**PRÉFET
DE LA MARNE**

**RAPPORT DE L'INSPECTION DES
INSTALLATIONS CLASSÉES**

Objet : Installations classées pour la protection de l'environnement : Société Onyx Est à Beine-Nauroy (51)
- Instruction de plusieurs porter-à-connaissance

Figure : Schéma de l'exploitation envisagée avec la demande de modification

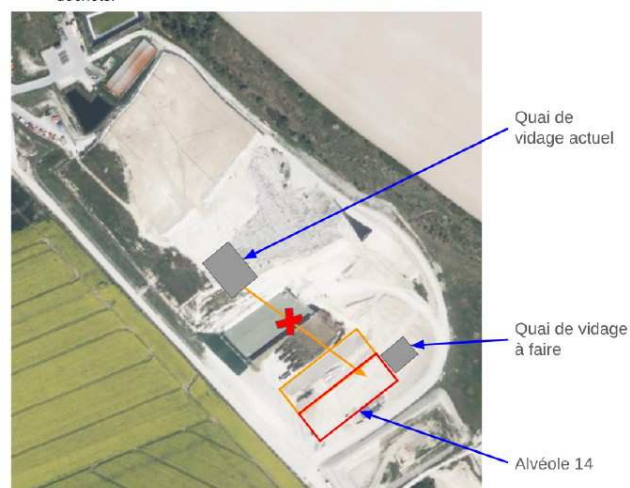
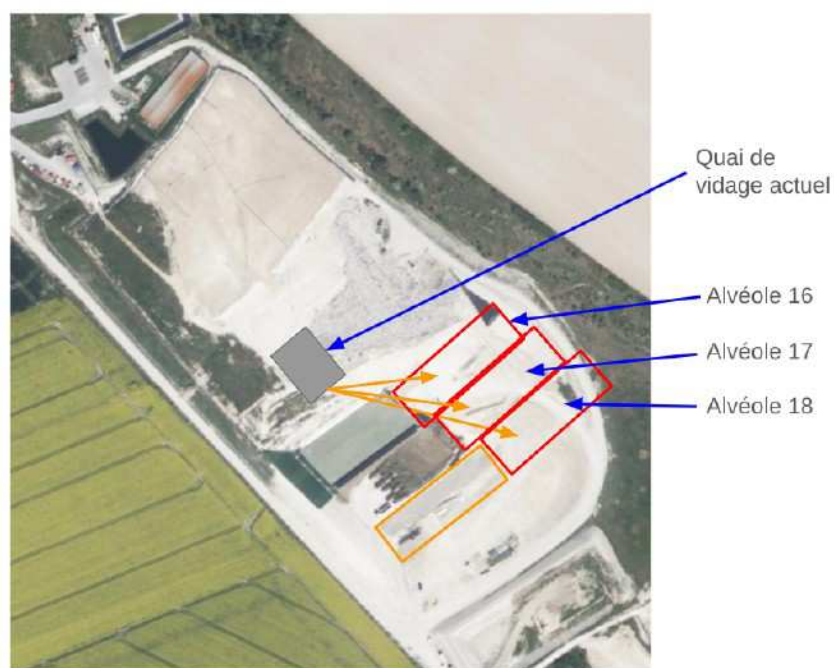
Le projet de modification de l'installation consiste en la modification du phasage de l'exploitation des casiers de stockage avec l'exploitation du casier 4 avec l'alvéole 16, 17 et 18 avant l'alvéole 14 du casier 13. En effet, le dossier d'autorisation de l'exploitant prévoyait de réaliser l'exploitation du casier 4, une fois l'exploitation du casier 13 terminée. L'exploitant explique que la modification de ce phasage est liée au positionnement actuel du quai de vidage, qui est situé à proximité de l'alvéole 16 du casier 4. De plus, le quai de vidage pourra être utilisé pour les alvéoles 17 et 18.

L'exploitant indique que si il suit le phasage définit dans son dossier d'autorisation, il devrait poursuivre sur l'exploitation de l'alvéole 14 du casier 3, or il ne pourrait pas utiliser le quai de vidage actuel. De ce fait, un nouveau quai de vidage devrait être mis en place. L'exploitant mentionne les inconvénients liés à l'installation d'un nouveau quai de vidage :

- impossibilité de construire un nouveau quai de vidage durant l'exploitation et la phase de tassement des alvéoles 11, 12 et 13. De ce fait, l'exploitant devra construire un quai et une route provisoire en position basse en attendant la couverture définitive des alvéoles. La route et le quai seraient alors réalisés sur une couverture temporaire, qui sera démonté dans un an.
- La position basse du quai pourra entraîner des difficultés d'exploitation (risque sécurité, surconsommation de carburant, dégradation du taux de compaction des déchets).

L'exploitant sollicite donc l'Inspection pour l'exploitation des alvéoles 16, 17, 8 du casier 4 afin de poursuivre l'exploitation du quai de vidage actuel :

Cette configuration n'empêchera pas la couverture définitive, ainsi que le dégazage des alvéoles 11, 12 et 13, hormis au niveau de la fosse de vidage qui se situe sur l'emprise de l'alvéole 11.

La modification proposée par l'exploitation consiste en une modification du phasage de l'exploitation et ne consiste donc pas en une extension de l'installation.

La modification n'est pas de nature à entraîner des dangers et inconvénients significatifs pour les intérêts mentionnés à l'article L. 181-3. Elle ne procure pas au projet à ce titre un caractère substantiel et peut être traitée en application du R. 181-46-II.)
